Saksframlegg

Arkivsak: 2019/8298

1.gangsbehandling (nr 2) - Detaljregulering for deler av Haltveien, planid 50542020007

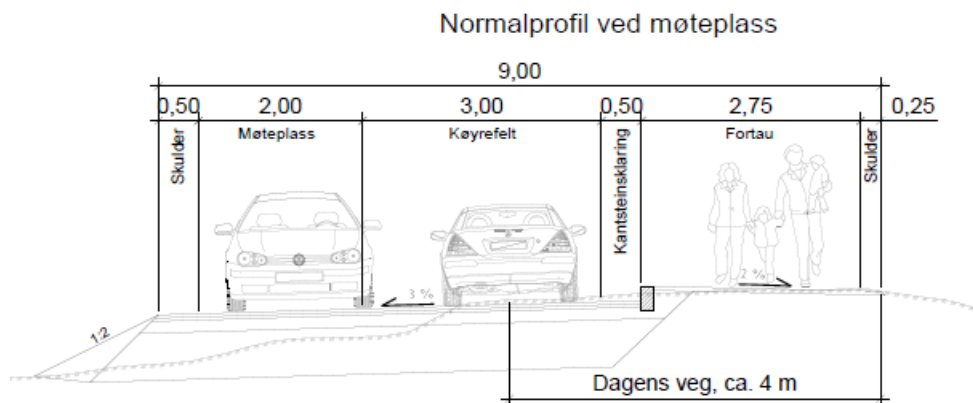
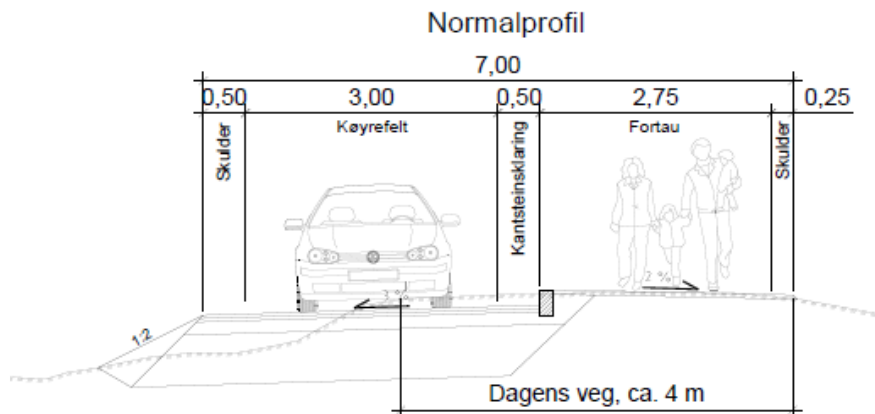
- Gang- og sykkelvei i eksisterende vegtrase adskilt med 3 meter grøft fra ny kjørebane sør for dagens trase. Den nye vegtraseen ville bli liggende lavere i terrenget enn gang- og sykkelveien grunnet høydeforskjellene i terrenget i området.

Arealutvalget ønsket ikke å sende ovennevnte planforslag på høring og ba om at det ble utarbeidet et planforslag med 3 meter fortau adskilt fra vegbanen med kantstein, da de ønsket en løsning som i større grad ivaretar hensynet til dyrket mark.

Planforslaget som nå legges frem til 1.-gangsbehandling i arealutvalget innebærer en løsning med fortau med opphøyd kantstein som skille mot kjørebane. Fortauet anlegges i dagens kjørebane. Kjørebane legges delvis i dagens kjørebane i tillegg til at vegen utvides sørover. Kjørebane blir liggende i ca. samme høyde som fortauet. Det vil anlegges to møteplasser langs strekningen. Her blir kjørebane 6 meter bred inkludert kantsteinsavklaring mot

fortauet og vegskulder på sørsiden av kjørebanelen. Ellers blir vegbredden 4 meter inkludert skulder og kantsteinsavklaring.
